改善箇所説明図

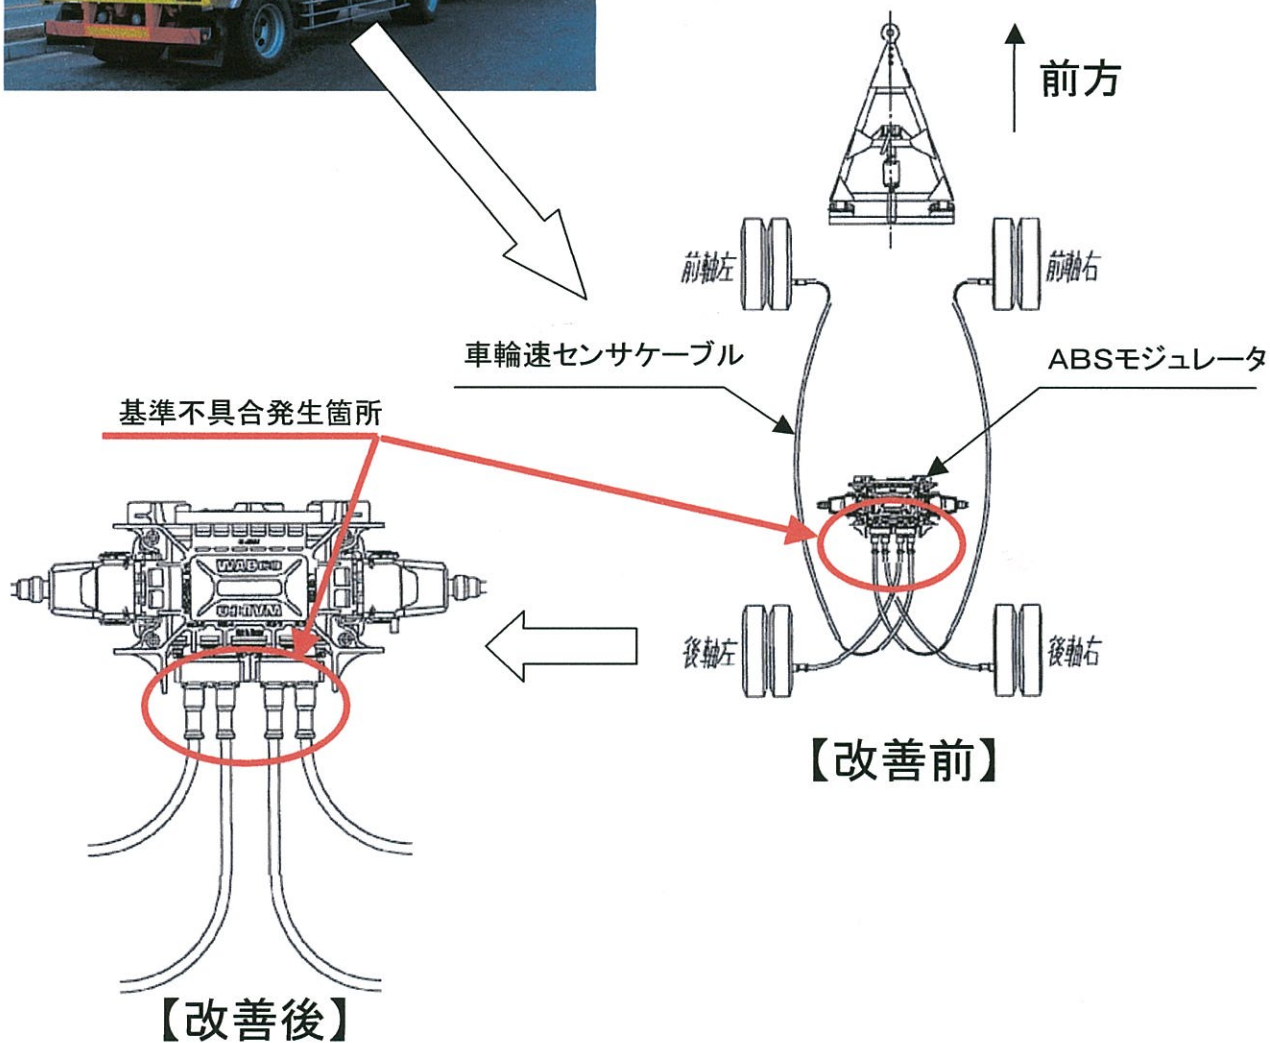
【基準不適合箇所】

アンチロックブレーキシステム (ABS) において、制御器 (モジュールータ) へ接続する後輪の回転速度検出センサー配線が、左右逆に接続されているものがある。そのため、ABS制御が正しく行われぬおそれがある。

【改善措置の内容】

全車両、ABS速度センサーの配線を点検し、左右逆に接続されているものは正しく接続する。

識別：改善実施済車には、車台番号打刻位置付近にNo.2418のリコール対策済みステッカーを貼付ける。
